大飯発電所第3,4号機  
火災感知器増設に係る  
設計及び工事計画認可申請

コメント回答について

2022年2月  
関西電力株式会社

## IV-2．高天井エリアの火災感知器の設置方法(2/2)

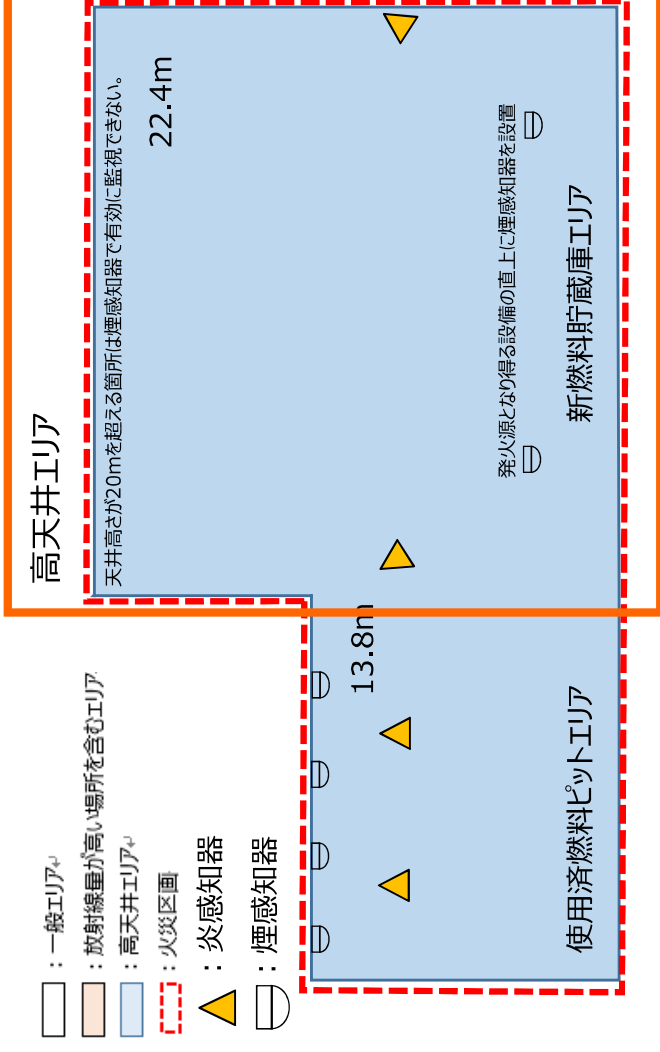
<2/7 第8回審査会合コメントNo.4>

- 原子炉格納容器内オペレーティングエリアにおけるアナログ式の熱感知器及びアナログ式の煙感知器の設置方法について、グレーチング面に設置する設計と異なることがわかるよう資料を修正すること。

原子炉格納容器内オペレーティングエリアにおけるアナログ式の熱感知器及びアナログ式の煙感知器は、グレーチング面に設置する設計とは異なり、発火源となり得る設備である電気盤の直上に支持鋼材（グレーチングのような開口部がないもの）を使用して設置するため、そのことが分かるよう補足説明資料3-2の記載を適正化した。

- **保安水準①**「火災感知器を消防法施行規則どおりに設置した場合と同等水準で感知できるよう設置することにより、対象エリアで発生する火災を早期に感知できること。」  
⇒火災感知器を消防法施行規則どおりに設置した場合と同等水準で感知できる適切な方法及び設置箇所がエリア内にならないため、**保安水準①を満足するよう火災感知器を設置することは困難**である。
- **保安水準②**「火災区域又は火災区画において、火災感知器を火災防護上重要な機器等に対する火災の影響を限定できるような適切な場所に設置することにより、対象エリアで発生する火災を早期に感知できること。」  
⇒火災区画内の火災防護上重要な機器等に対する火災の影響を限定できるよう、**アナログ式の煙感知器を発火源となり得る設備の直上に設置する設計とする。**
